„Rekonstrukce žst. Turnov – Infrastruktura“ a „Rekonstrukce výpravní budovy ŽST Turnov, 3. etapa“

Vysvětlení zadávací dokumentace č. 14

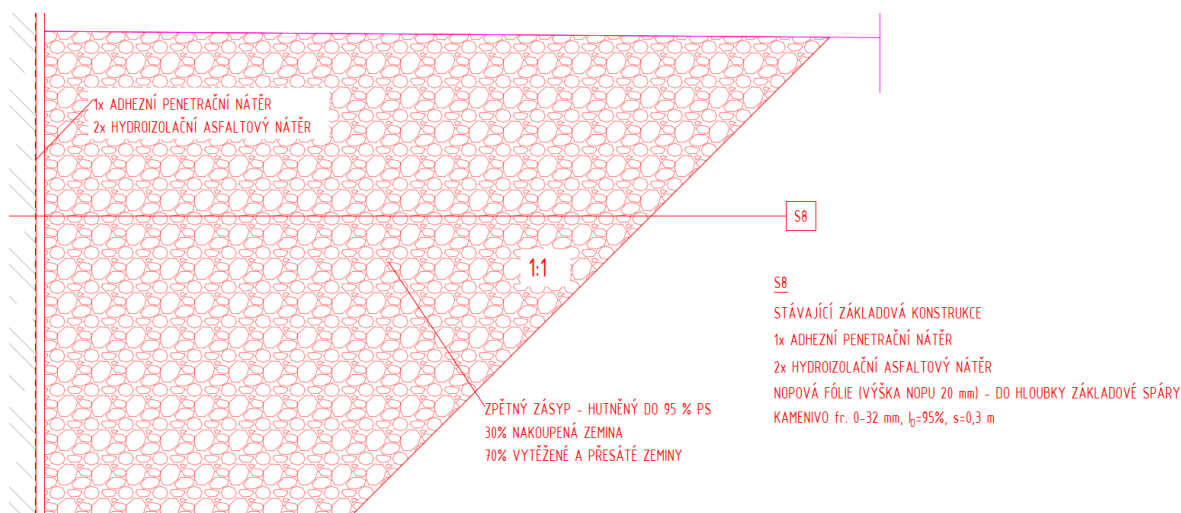
Dle čl. 2.2.3 VTP jsou nájemní smlouvy postoupené zhotoviteli. Pokud dobře čteme, jde o plochy ve vlastnictví ČD a.s. a města Turnov. Zejména u pronájmů ČD a.s. jde o pronájem cca 45 000 m², což bude stát velké množství peněz. Pro transparentní nacenění je třeba znát jednotkovou cenu pronájmu m² pozemku. Například mohou být doplněny smlouvy o smlouvách budoucích, ze kterých se dají vyčíst ceny za jednotlivé pronájmy. Tyto smlouvy, dle vyjádření ČD, musel zadavatel s ČD uzavřít. Bez těchto dat budou jednotliví účastníci nuceni ocenit uvedené náklady pouze na základě vlastních odhadů. To může vést k rozdílným předpokladům při zpracování nabídkových cen, a tím k jejich vzájemné neporovnatelnosti.

Veškeré předpokládané (uvažované) smlouvy v PD, na které se uzavírají nájemní smlouvy, jsou řešeny zadavatelem a projekční firmou, a budou poskytnuty vítěznému účastníkovi po podepsání SoD (před a při samotné realizaci), tzn. „Nájmy hrazené investorem přímo“.

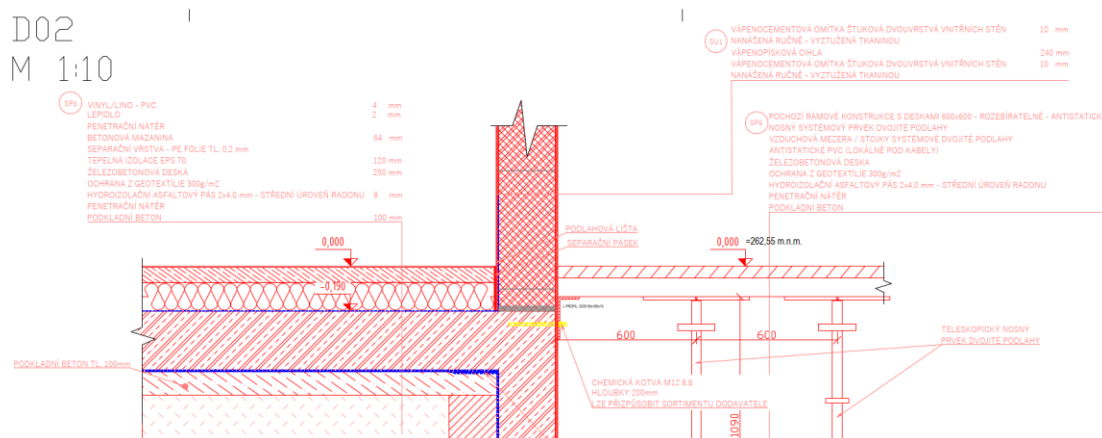
V zadavatelem poskytnuté dokumentaci – v rozpočtu objektu SO 21-72-01.01 ŽST Turnov, provozní budova – Architektonicko-stavební část (list D.2.2.1_SO 21-72-01.01) je množství na položce číslo 17-274321414 ve výpočtu výměr navýšeno o 10% (.....+ rezerva 10%).

Žádáme zadavatele o vysvětlení, proč je množství položky navýšeno o 10% oproti projektovaným rozměrům, když se bude fakturovat skutečně provedené množství na položce.

Rezerva 10% byla odstraněna.
